**AVIS RELATIF À LA PROTECTION
CONTRE LES EVENTUELS EFFETS NOCIFS ET NUISANCES
PROVOQUÉS PAR LES RAYONNEMENTS NON IONISANTS
GÉNÉRÉS PAR DES ANTENNES ÉMETTRICES STATIONNAIRES**

Commune : SENEFFE - Exploitant : TELENET GROUP

Référence exploitant : HT1712H

Rapport n° 3870 / 2023

Figure 1 : Vue en plan des lieux de séjour et des points de contrôle

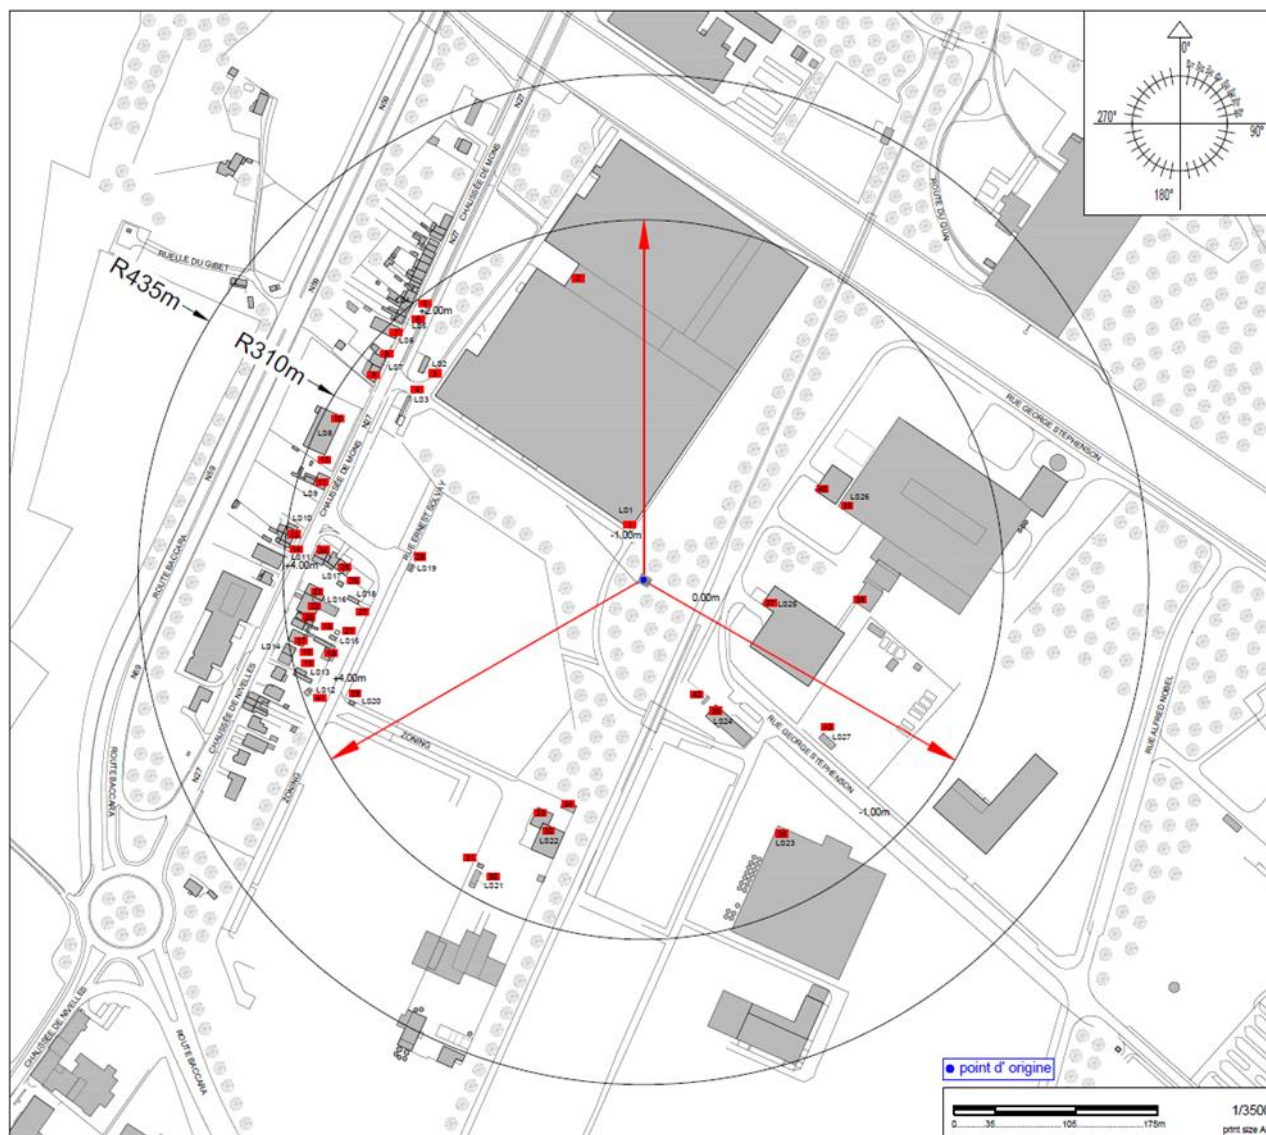
N° point de contrôle	LS	Atténuation (dB)	Indice d'exposition relatif à la limite par installation IE_i
37	LS25	3,0	0,824
42	LS24	3,0	0,504
36	LS24	3,0	0,501
38	LS26	3,0	0,150
43	LS27	3,0	0,131
40	LS26	3,0	0,088
39	LS26	3,0	0,070
28	LS19	3,0	0,067
1	LS1	3,0	0,064
34	LS22	3,0	0,045
33	LS22	3,0	0,040
35	LS23	3,0	0,040
27	LS18	3,0	0,031
2	LS1	3,0	0,030
32	LS22	3,0	0,030
25	LS17	3,0	0,025
29	LS20	3,0	0,025
26	LS17	3,0	0,024
21	LS16	3,0	0,023
18	LS15	3,0	0,022
23	LS16	3,0	0,018
22	LS16	3,0	0,018
31	LS21	3,0	0,018
19	LS16	3,0	0,017
24	LS17	3,0	0,017
20	LS16	3,0	0,017
30	LS21	3,0	0,016
17	LS15	3,0	0,016
41	LS12	3,0	0,016
15	LS13	3,0	0,016
16	LS14	3,0	0,015
3	LS2	3,0	0,015
4	LS3	3,0	0,013
14	LS11	3,0	0,012
13	LS10	3,0	0,012

En ce qui concerne les antennes de l'installation mentionnées dans le tableau 1, la distance maximale à laquelle la limite pourrait être atteinte, à l'extérieur, est égale à 162,6 m. S'il n'y a pas de LS à une distance inférieure, les antennes respectent forcément la limite d'immission.

Dans le cas des LS situés à l'intérieur des bâtiments, une atténuation d'obstacle est prise en compte et il en résulte que la distance maximale à laquelle la limite pourrait être atteinte se réduit à 115,1 m.
